改善箇所説明図①

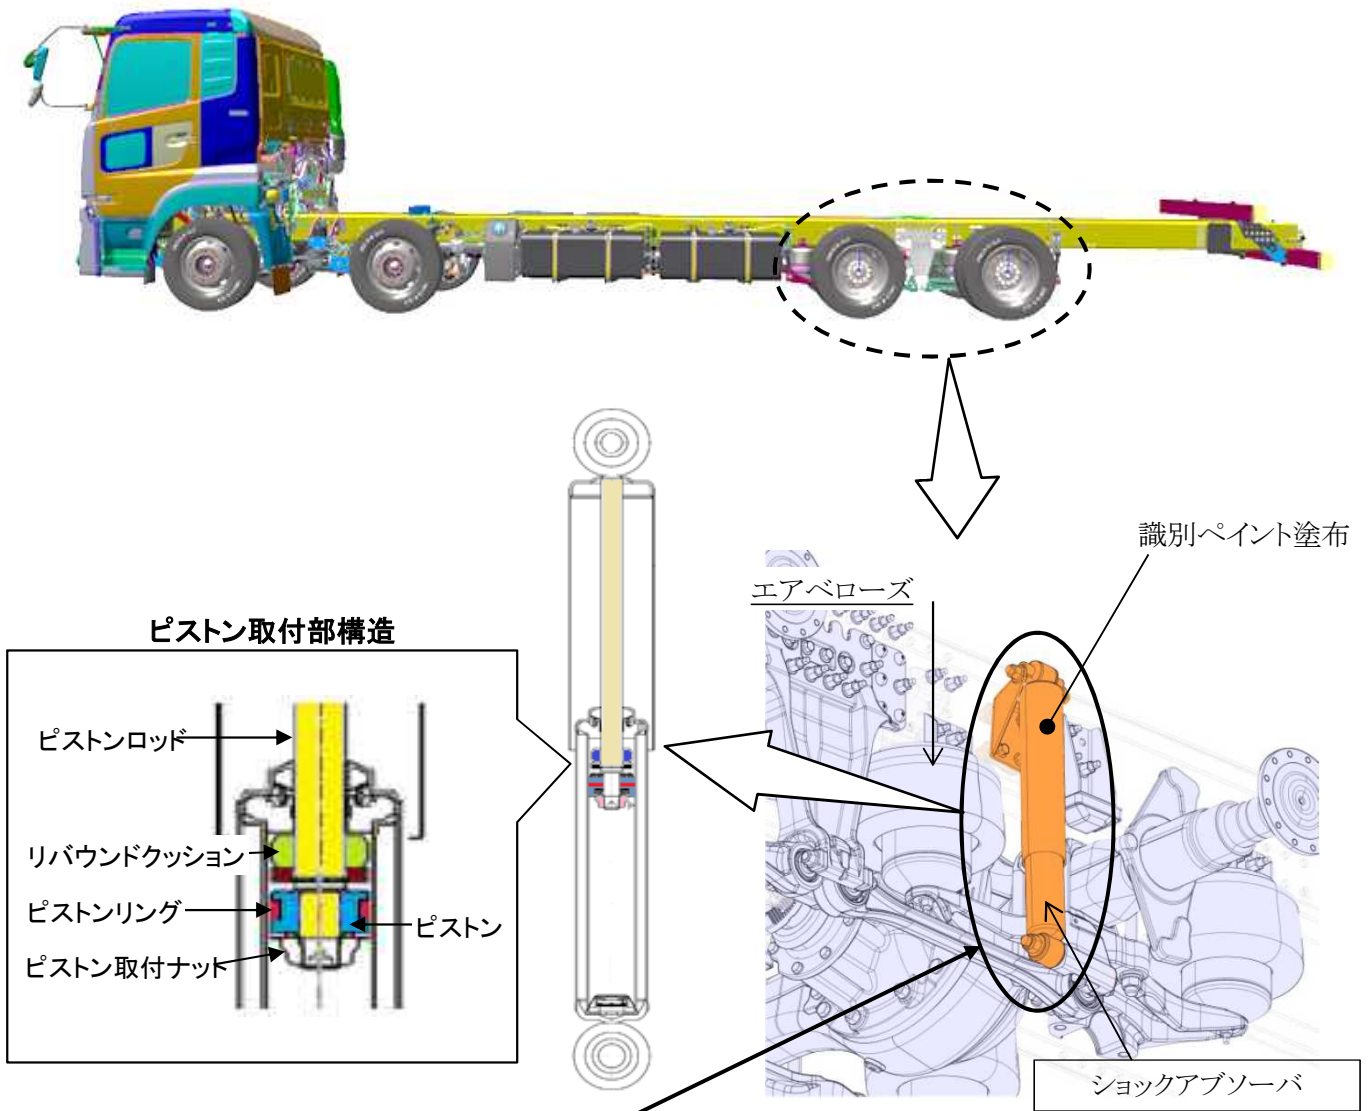
エアサスペンション仕様の車高調整装置装備車におけるショックアブソーバのピストン構造が不適切なため、横力によってピストンとシリンダの接触面圧が過大となり、荷役作業時等で最大車高まで上昇させ下降する動作を繰り返すと、ピストンリング溝部で内壁を傷つけることがある。そのため、そのままの状態で使用を続けると、当該ショックアブソーバのピストンリング部に金属片が溜まり固着して、曲りや折損が発生し、最悪の場合、タイヤと干渉してバーストまたは発熱により発火するおそれがある。

全車両、ショックアブソーバを対策品と交換する。また、取扱説明書に車高調整装置の特性に関する記述の追補版を配布する。

識別： ショックアブソーバー上部外筒の表面に白色または黄色のペイントを塗布する。
